Auszug aus dem Sitzungsbuch der Stadt Penzberg

Sitzung des Stadtrates am 31.01.2018

| 2.2. Aufstellung des vorhabenbezogenen Bebauungsplanes "Freiflächenphotovoltaikanlagen 1 an der St 2063" und 27. Änderung FNP: Billigung nach frühzeitiger Beteiligung der Öffentlichkeit u. Unterrichtung der Behörden und sonst. TÖB u. Auslegungsbeschluss | 3/020/2018 |

Plananschnitt der Bayernwerk AG: Mittelspannungskabel und -freileitung auf dem Fl. St. 298/7

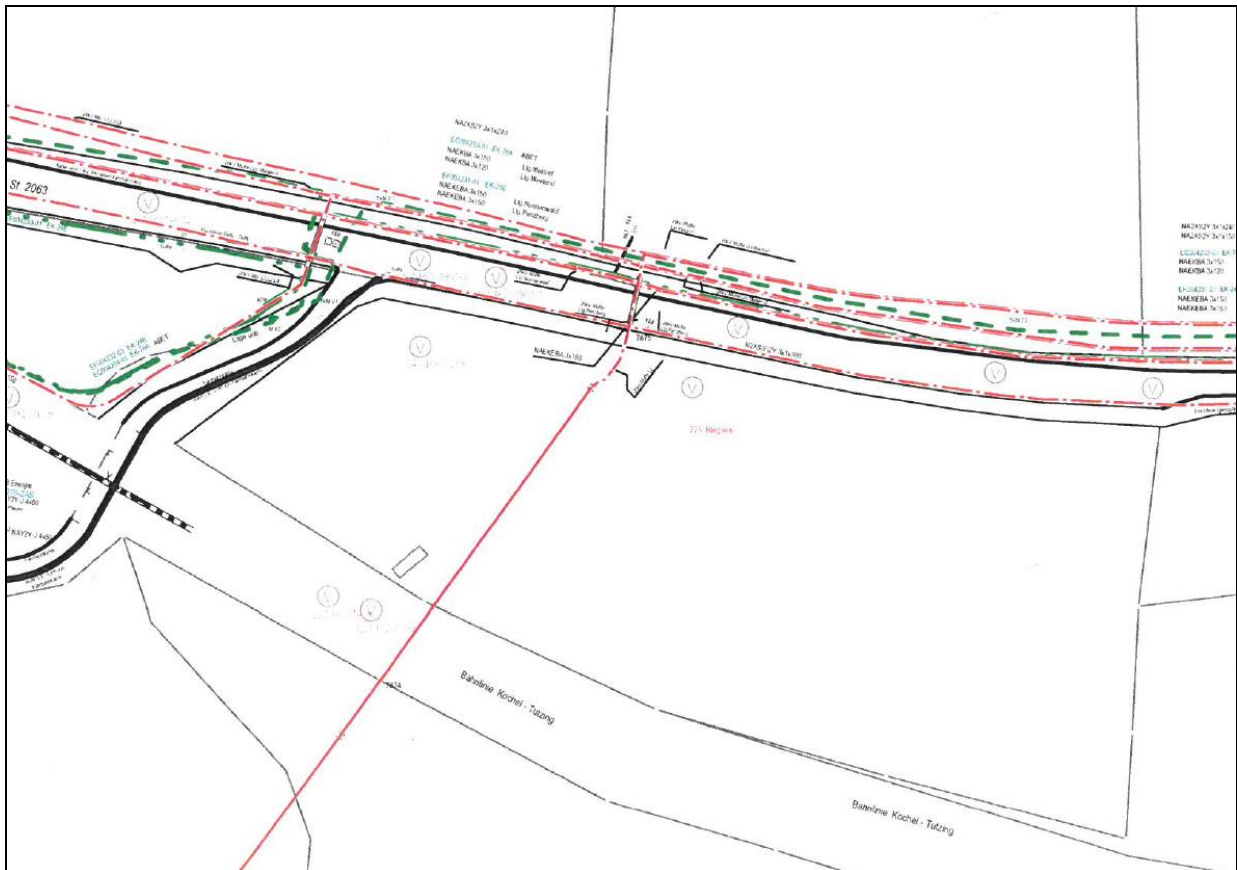
Die Bayernwerk AG hat mitgeteilt, dass gegen das Planungsvorhaben keine grundsätzlichen Einwendungen bestehen, wenn dadurch der Bestand, die Sicherheit und der Betrieb der Anlagen der Bayernwerk AG nicht beeinträchtigt werden.

Im überplanten Bereich befinden sich Anlagenteile der Bayernwerk Netz GmbH oder es sollen neue erstellt werden. Für den rechtzeitigen Ausbau des Versorgungsnetzes sowie die Koordinierung mit dem Straßenbauer und anderer Versorgungsträger ist es notwendig, dass der Beginn und Ablauf der Erschließungsmaßnahmen im Planbereich frühzeitig (mindestens 3 Monate) vor Baubeginn der Bayernwerk Netz GmbH schriftlich mitgeteilt wird. Nach § 123 BauGB sind die Gehwege und Erschließungsstraßen soweit herzustellen, dass Erdkabel in der endgültigen Trasse verlegt werden können.

Je nach Leistungsbedarf könnte die Errichtung einer neuen Transformatorstation im Planungsbereich sowie das Verlegen zusätzlicher Kabel erforderlich werden. Für die Transformatorstation benötigen wir, je nach Stationstyp ein Grundstück mit einer Größe zwischen 18 m² und 35 m², das durch eine beschränkte persönliche Dienstbarkeit zugunsten der Bayernwerk Netz GmbH zu sichern ist.

Die Leitungstrassen sollen in der Planzeichnung des VBB-Entwurfs mit dem Hinweis auf die von Bebauung und Bepflanzung freizuhaltenden Schutzstreifen nachrichtlich übernommen werden.

Die übrigen Hinweise sollen im Rahmen der Genehmigungs- und Ausführungsplanung und der Bauausführung beachtet werden.
